柏崎刈羽原子力発電所 6号及び7号炉

重大事故等対策の有効性評価について

平成27年9月

東京電力株式会社

図 3.1.2.4 格納容器破損モード「雰囲気圧力・温度による静的負荷(格納容器過圧・過温破損)」時の対応手順の概要(代替循環冷却を使用する場合)

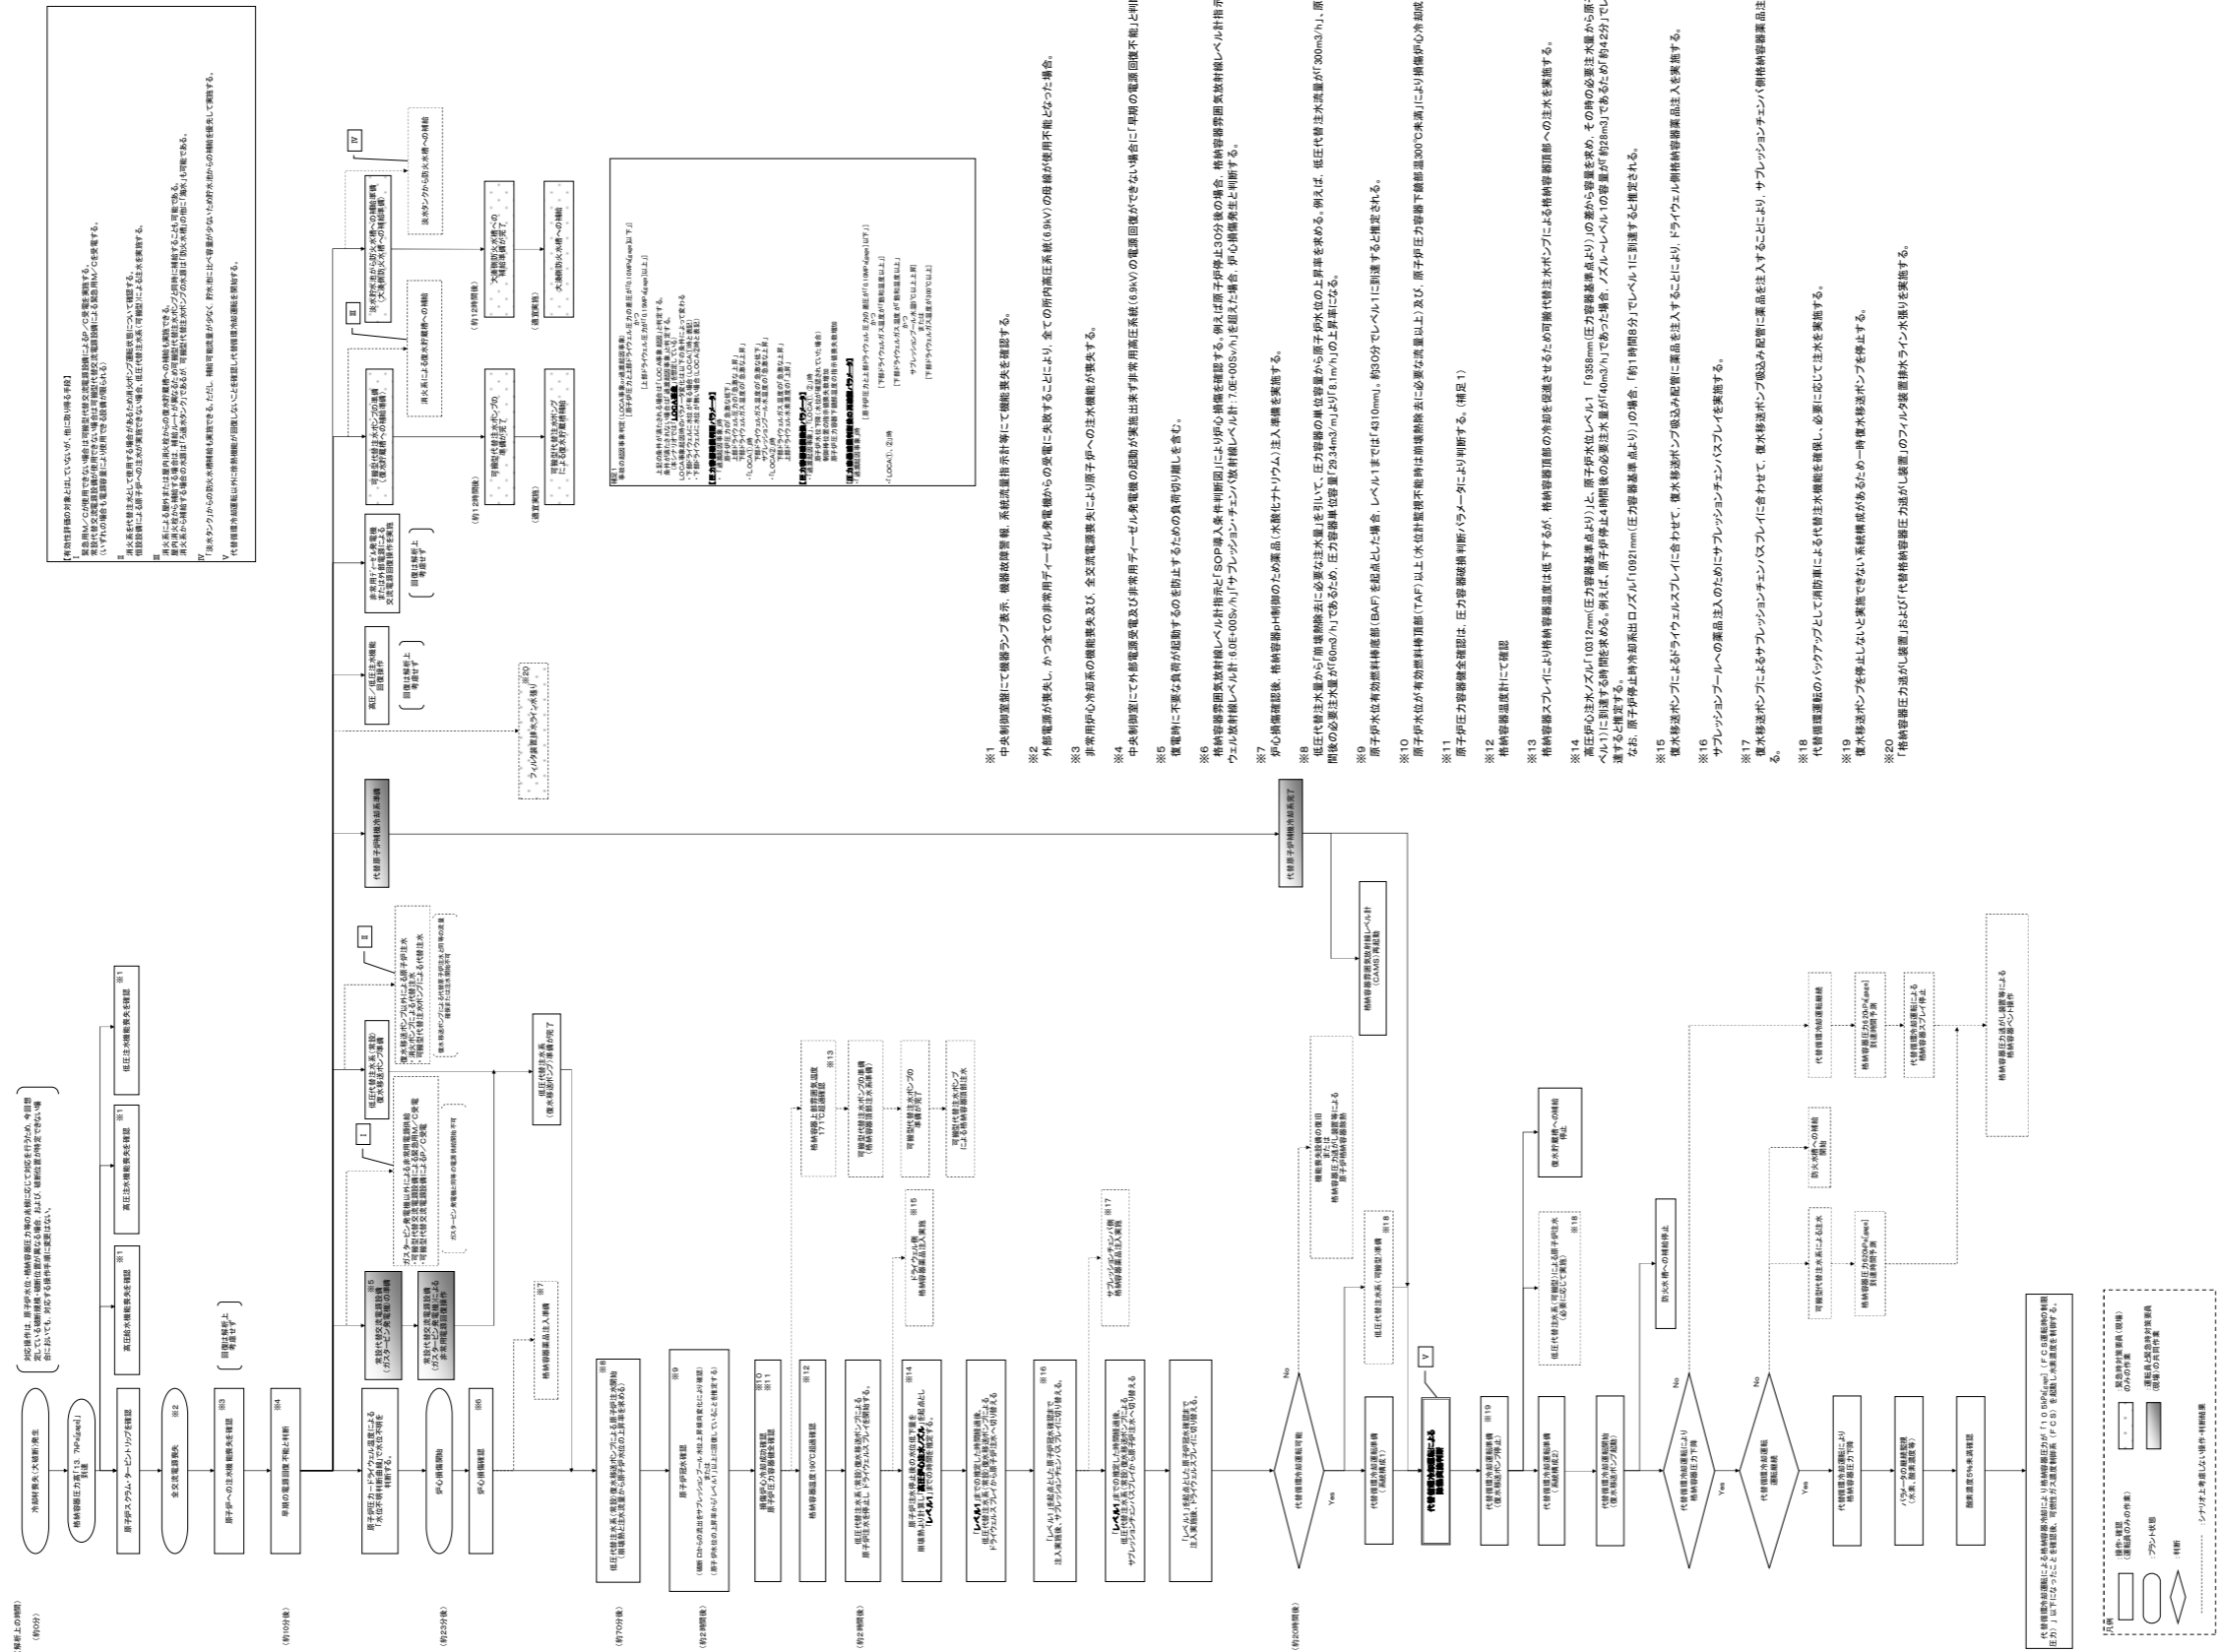
コメント NO. 審査-35,162 に対するご回答

図 3.1.3.4 格納容器破損モード「雰囲気圧力・温度による静的負荷(格納容器過圧・過温破損)」時の対応手順の概要 (代替循環冷却を使用しない場合)

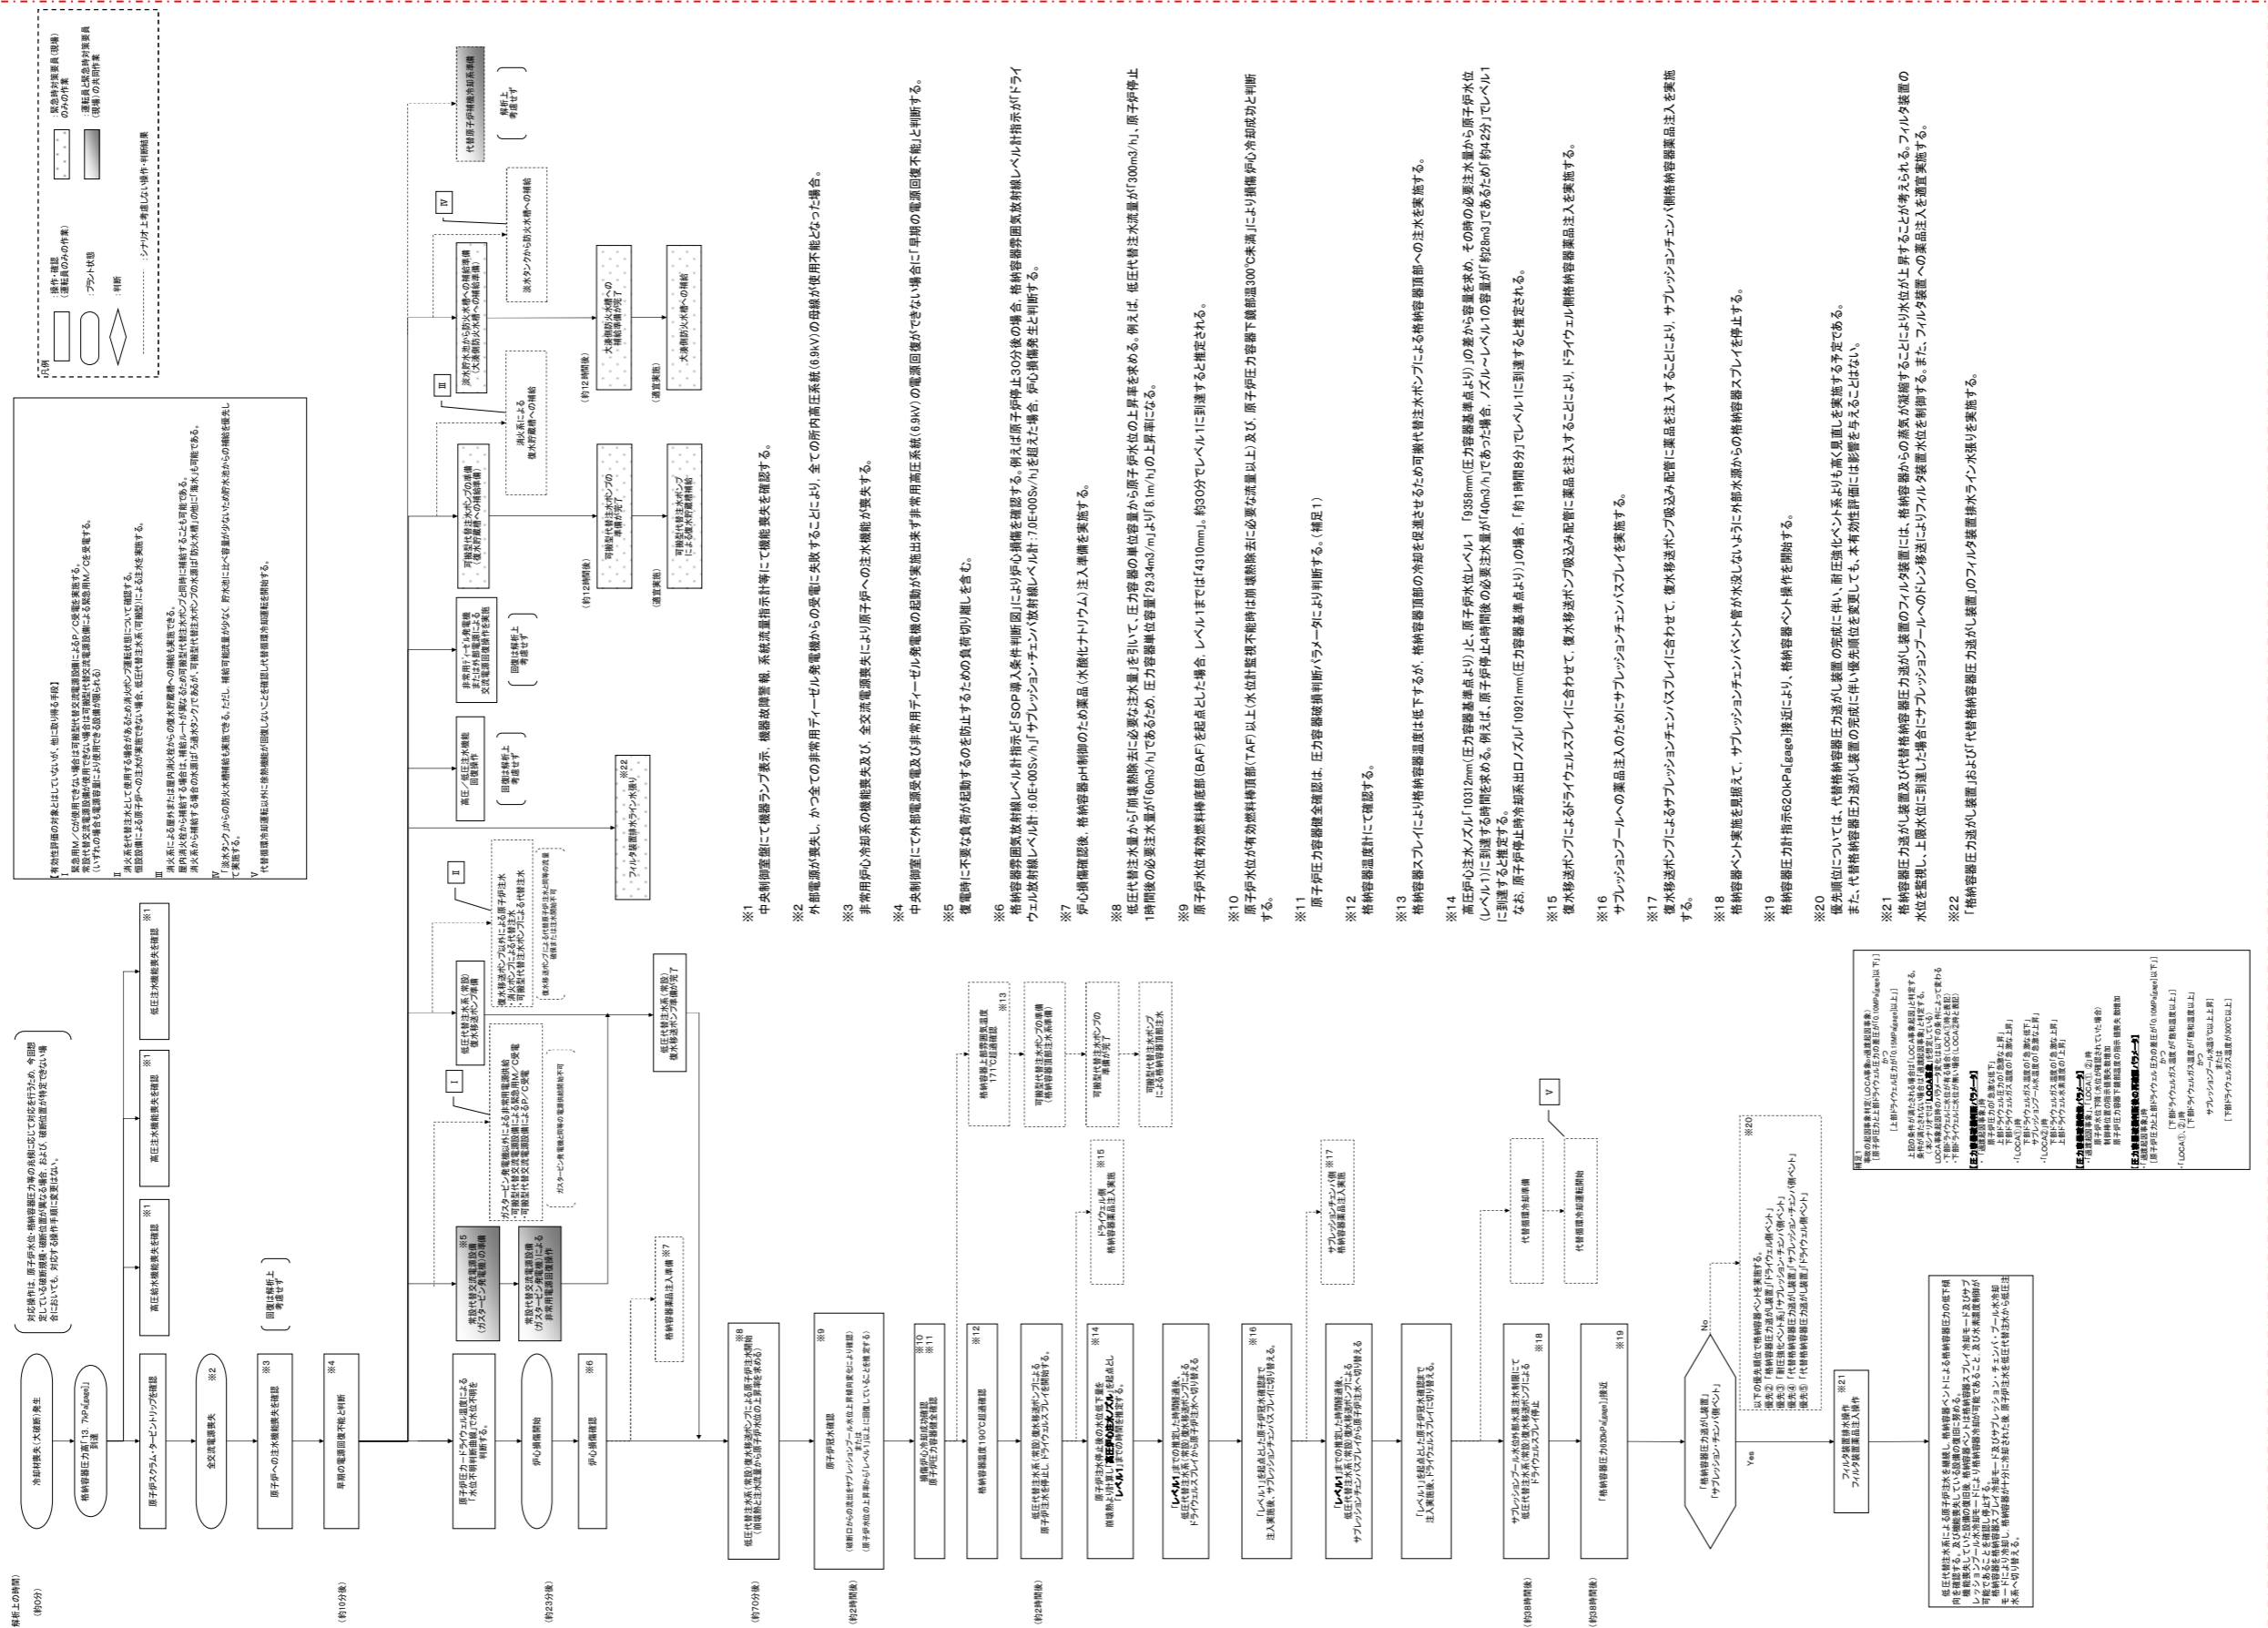
コメント NO. 審査-35.162 に対するご回答
